**ALLEGATO 2 – MODULO DESCRIZIONE DELLE PROPOSTE DI AGGIORNAMENTO ALLA CARTOGRAFIA  
DEI PIANI DI BACINO**

**Comune:** Cremona

**Oggetto della modifica proposta**

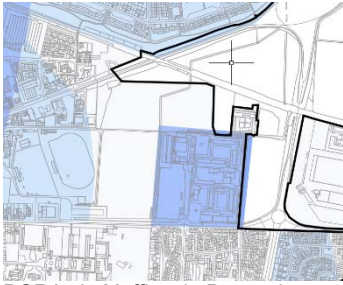
Le proposte di modifica riguardano alcune aree all'interno del Comune di Cremona (ed esterne alle Zone I ex Aree L.267/1998), a seguito delle valutazioni fatte a partire da un'analisi morfologica del terreno e dai risultati ottenuti dai modelli idraulici dei principali corsi d'acqua interessanti il Comune di Cremona.

Le principali modifiche della pericolosità in alcune aree prossime al centro di Cremona, sono le seguenti:

- Riduzione della piccola area tra via Maffi e via Postumia e quella corrispondente al sottopasso tra SP10 e ferrovia: la riduzione del poligono di allagamento è giustificata dal fatto che il quartiere a est di via Maffi risulta essere sopraelevato rispetto all'area agricola a Ovest.

- si sono ampliate o modificate alcune aree a pericolosità elevata H4, che passano in PGR P3/H, nelle aree tra centro città e il Boschetto, lungo Naviglio e Fregalino: come nel caso precedente, è stata valutato l'andamento altimetrico del terreno in relazione ai risultati di tiranti e velocità dei modelli idraulici implementati.

- allargata l'area P3/H, derivata da una stima di pericolosità H4, nell'area del Parco Po a sud della città: l'intera area ricade all'interno dello scenario L del PGR per il Fiume Po (Ambito RP) e della Fascia C del PAI. Inoltre, tutta l'area risulta confinata da rilevati arginali che ostacolerebbero il drenaggio delle acque.
